**Sujet :** [INTERNET] dossier GAEC DES RETEAUX à FLOYON, FONTENELLE et LE NOUVION-EN-THIERACHE

**Dossier GAEC DES RETEAUX à Floyon (59), Fontenelle et Le Nouvion-en-Thiérache (02).**

Dans le cadre de la consultation du public du dossier de demande d'enregistrement du GAEC des RETEAUX à Floyon (canton d'Avesnes sur Helpe) l'association R.E.I souhaite vous faire part de ses observations sur ce dossier.

#### Bruit produit par les camions

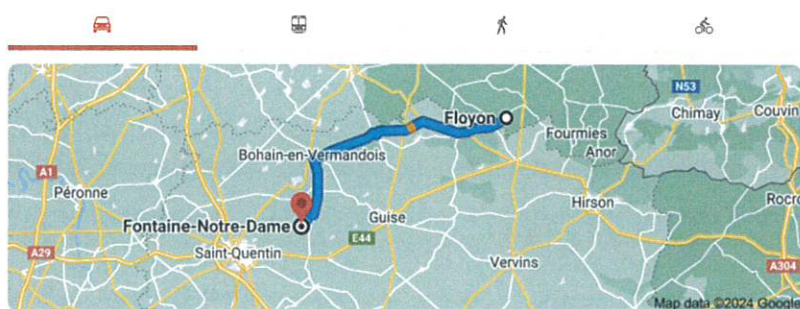
- Les convoys des fumiers vers les terres d'épandage de l'EARL DELAPORTE représenteront environ 85 camions (bennes) soit 190 (nbr de camion par an) x 45%.
- Les parcelles d'épandage de l'EARL DELAPORTE sont éloignées d'une cinquantaine de kilomètres du site de stockage des fumiers du GAEC DES RETEAUX (Floyon), la durée du trajet (en voiture) est d'environ 46 minutes.

- Environ 8 500 kilomètres de convoys de fumier par la route vers l'EARL DELAPORTE (85 x 50 kms aller, 50 kms retour).
- Environ 3 heures de route (notre estimation pour un tracteur agricole) par convoyage (1.5 h aller/ 1.5 h retour) soit 85 x 3 soit **255 heures de route pour les convoys**.

**Est-ce vraiment crédible ?** Ni le dossier de demande d'enregistrement ni le rapport d'instruction des installations classées n'expliquent comment seront gérés les exports des fumiers vers l'EARL DELAPORTE : quels sont les moyens humains et matériels mis en œuvre, quelles mesures prises pour la prévention des risques routiers ?

**Figure 36 : Distances du captage par rapport aux parcelles d'épandage et à l'élevage**

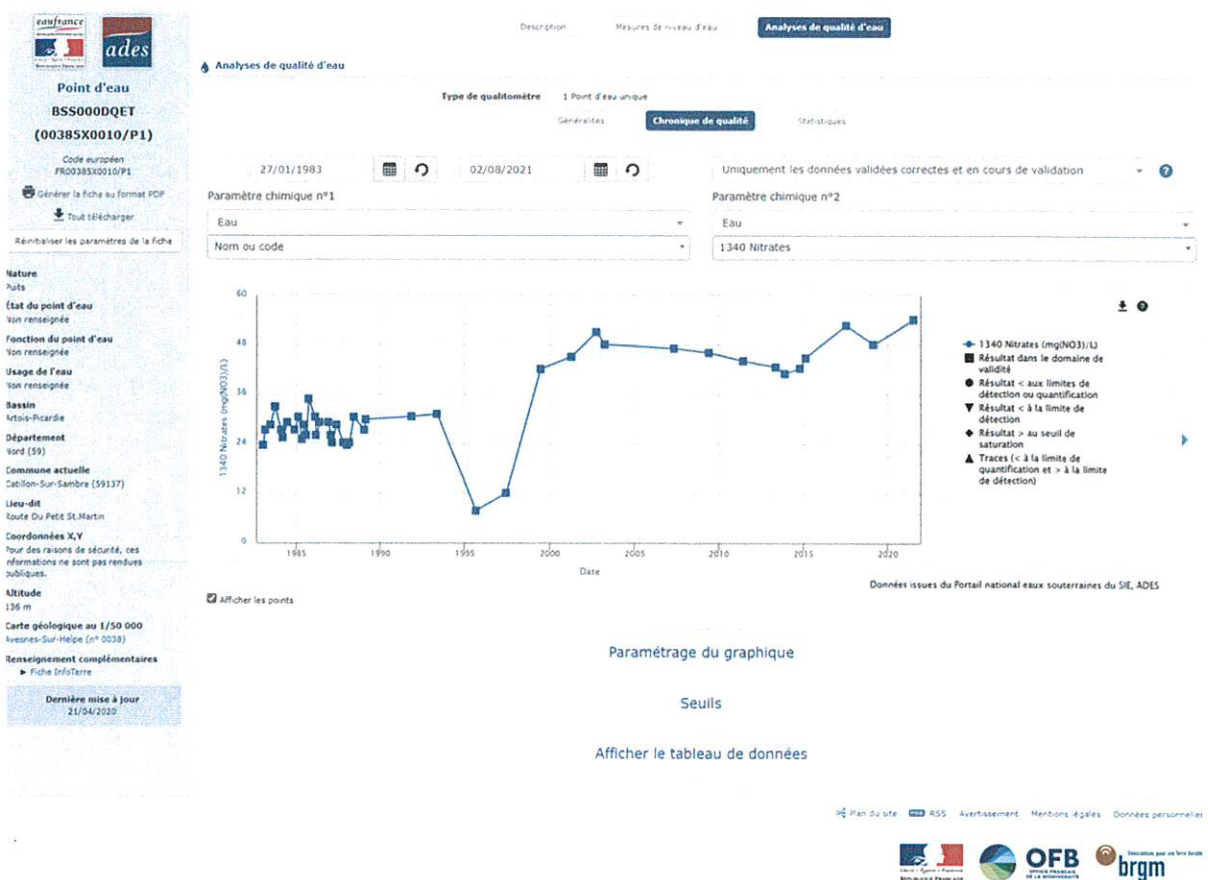
Deux îlots d'épandage du GAEC des RETEAUX sont situés à proximité de l'aire d'alimentation de captage et du forage de captage de Rejet de Beaulieu : l'îlot GRX 33 (en limite de l'AAC) et l'îlot GRX 34.

L'aire d'alimentation est classée ORQUE (objectif de reconquête de qualité de l'eau) et les forages de Rejet de Beaulieu et Catillon/Sambre sont classés ouvrages prioritaires par le SDAGE pour des problèmes de nitrates.

En raison des doutes qui se posent sur la sincérité du calcul de la pression azotée du projet du GAEC des RETEAUX et des 2 ilots d'épandage qui sont situés à proximité directe de l'aire d'alimentation de Catillon-sur-Sambre et du forage d'eau de Rejet de Beaulieu, la demande d'enregistrement aurait dû être tout simplement rejetée par le bureau des installations classées.

### **3/ Concernant les zones à enjeux de conservation faune, flore et habitats – Atlas de la Biodiversité Communale (ABC) de Floyon et la ZNIEFF de type 1 :**

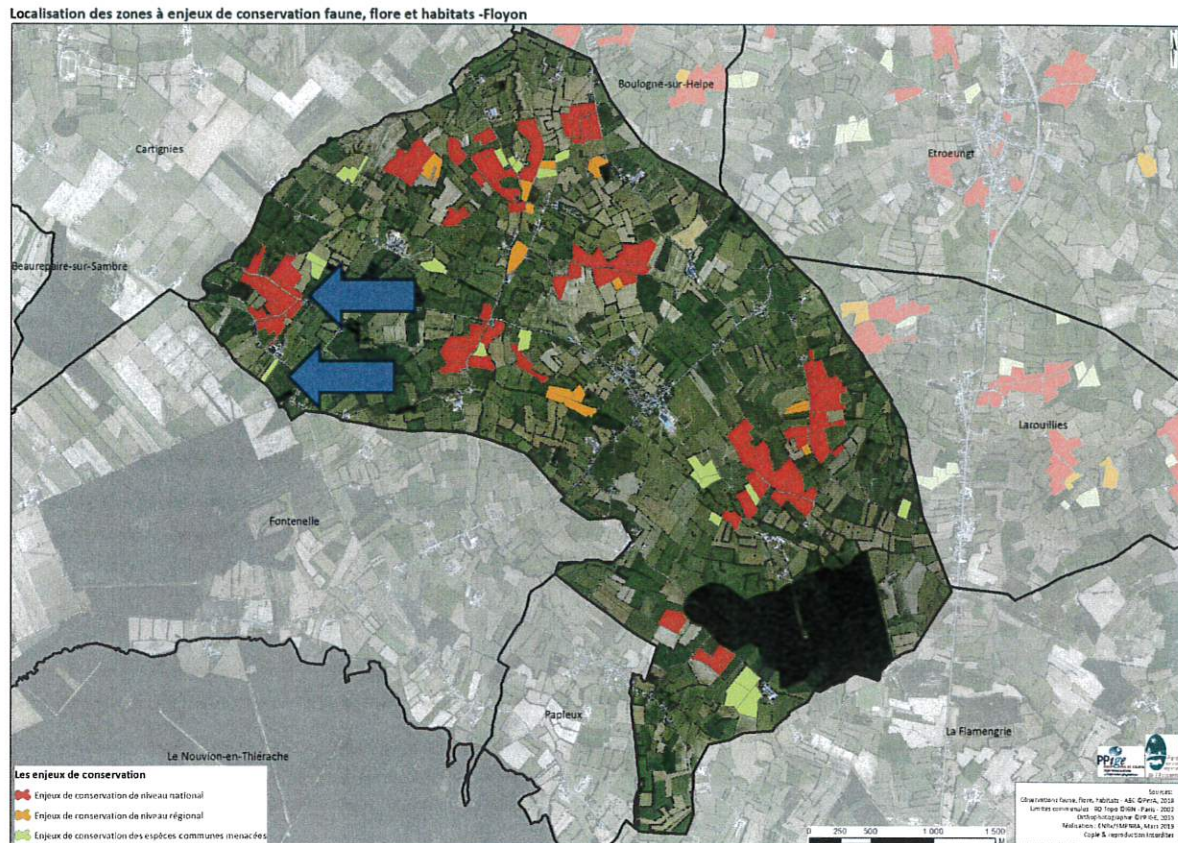
- L'ilot GRX 26 (pâturation) est classé au titre des enjeux de conservation de niveau national par le PNR de l'Avesnois (ABC de Floyon),
- L'ilot GRX 10 (pâturation) est classé au titre des enjeux de conservation des espèces communes menacées par le PNR de l'Avesnois (ABC de Floyon).

- Les ilots GRX 02, 03 et 04 (pâtures) sont situés en ZNIEFF de type 1 « Forêt du Nouvion et ses lisières. Les intérêts écologiques ont été développés dans l'avis de l'autorité environnementale d'avril 2011 (dont nous faisons référence en première page).

Aucune restriction sur les pratiques d'épandage sur ces ilots ne figure dans le dossier de demande d'enregistrement. Seules des recommandations d'épandre au plus proche des besoins des cultures figurent sur le document APTISOL.

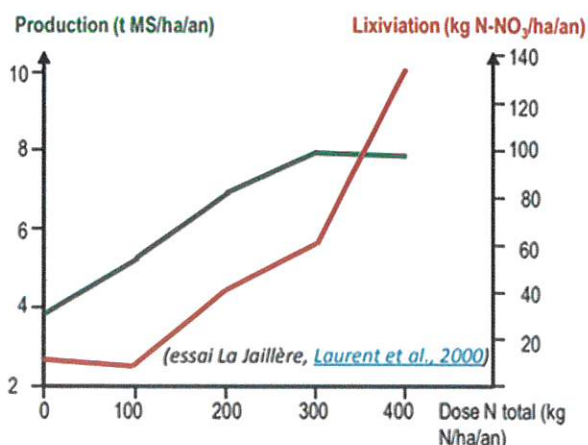
D'une part que ce projet prévoit une pratique très intensive du pâturage, et même de surpâturage pour les ilots GRX 10-17-21-26-28 dont deux ilots (26 et 10) sont classés par le PNR de l'Avesnois au titre des enjeux de conservation nationale et des espèces communes menacées.

D'autre part que la pression azotée de 287 kg par hectare pour les ilots mis en pâturage pour les vaches laitières présentera des risques élevés de perte de nitrates.
